## 協力工場 不良品連絡書

仕様番号	T-ASA F53C8
品名	TERM ASA F53C8
金型番号	P6565
ロットNo	18.07.09.1.G.0010~0011
連絡受理日	2018/07/23
対象数量	20,000個

## ASA F53C8TERMINAL キャリア部変形発生について

大和電機工業(株) 松本事業所  
品質技術保証チーム

## 2. 不具合サンプル

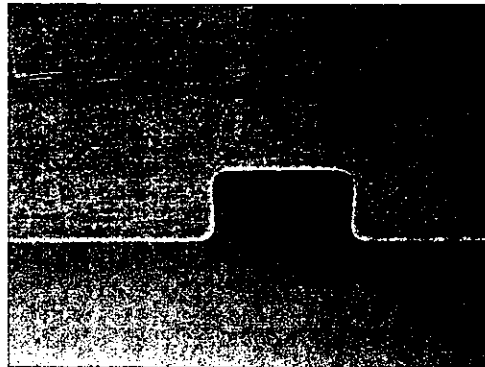
お送り頂きました不具合サンプルの確認を行いました。  
変形箇所にはキャリアのサイドカット部にキズが発生しております。

## 6. キズ断面確認結果

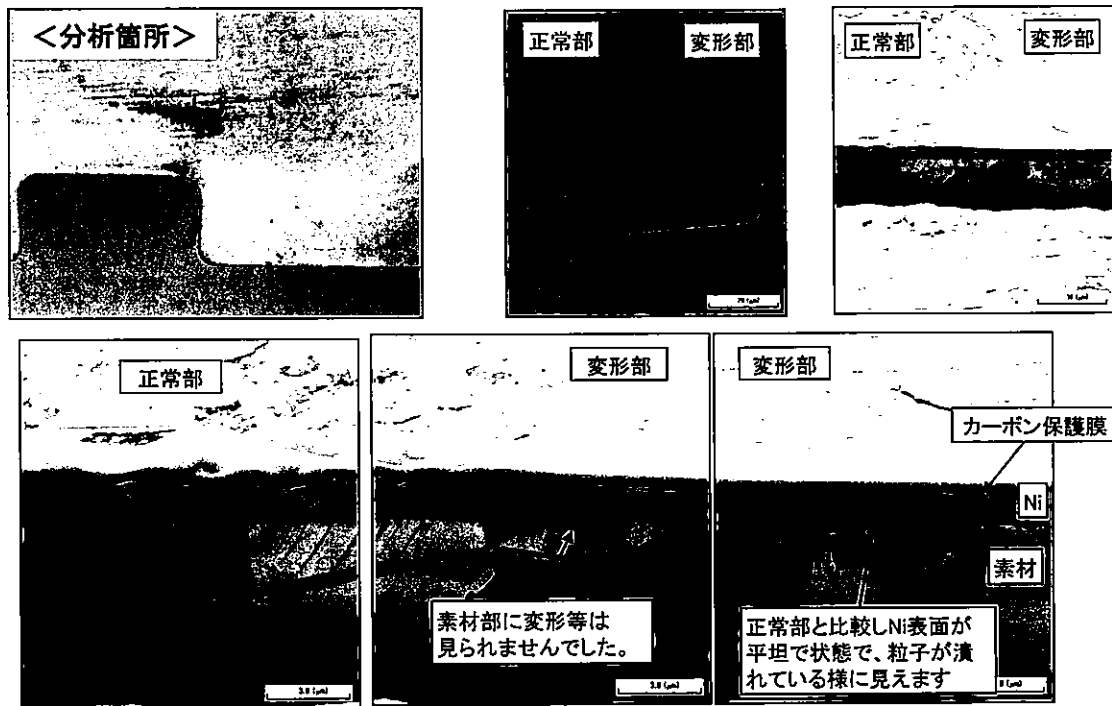
変形部に発生しているキズ部の断面をFIBにて分析しました。

粒子が潰れており、表面が擦れて平坦になっている事からNiめっき後に発生していると判断致します。

### 発生状況考察

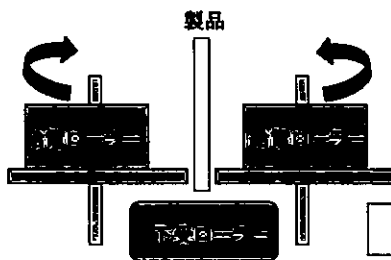
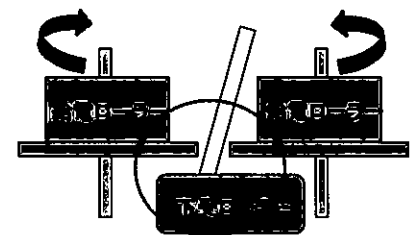
キャリア部を挟む給電ローラーは、製品が外れない様に下側に進む様に設定しております。  
キャリア部が部分的に潜り込む事で変形が発生した事が考えられます。

- ① 高さの調整について目視の確認のみから、給電ローラーに接触させてから下に移動させて設定する方法を指導徹底致しました。(2018年7月30日実施済)
- ② 下受ローラーの高さ調整を手動ではなく、調整ネジを回す事で変更できる機構に見直し致します。  
(2018年8月31日迄)
